Bilag 8 Forvaltningens svar på de samlede indkomne høringssvar fra den offentlige høring af plantillæg 2024 til spildevandsplan 2018

23-02-2024

Sagsnummer i F2
2024 - 4030

A1.13 Pumpestation Århusgade

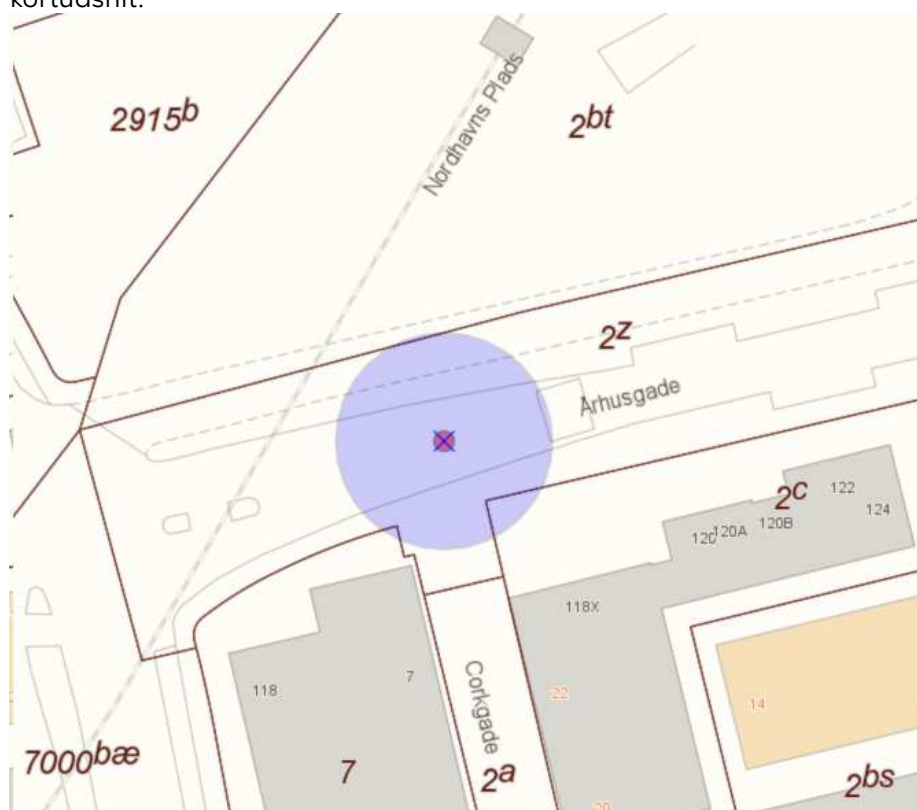
HOFOR har oplyst, i tråd med By & Havns hørings svar for samme projekt, at placeringen af pumpestationen som angivet i høringsmaterialet formodentlig ikke kan lade sig gøre grundet fysiske forhold. HOFOR har været i dialog med By & Havn om alternative placeringer.

HOFOR og By & Havn er i god dialog om alternative placeringer til pumpestationen i området. På nuværende tidspunkt forventer HOFOR at kunne placere pumpestationen lidt længere mod nord i midterhellen i Århusgade. – som angivet med omtrentlig placering på nedenstående kortudsnit:

Forvaltningen præciserer på baggrund af bemærkningen pumpestationens forventede placering i afsnittet "Projektbeskrivelse og ejerforhold". Der er derfor indsat en ny figur med omtrentlig placering og foretaget ændringer i dette afsnits tekst til at reflektere dette.
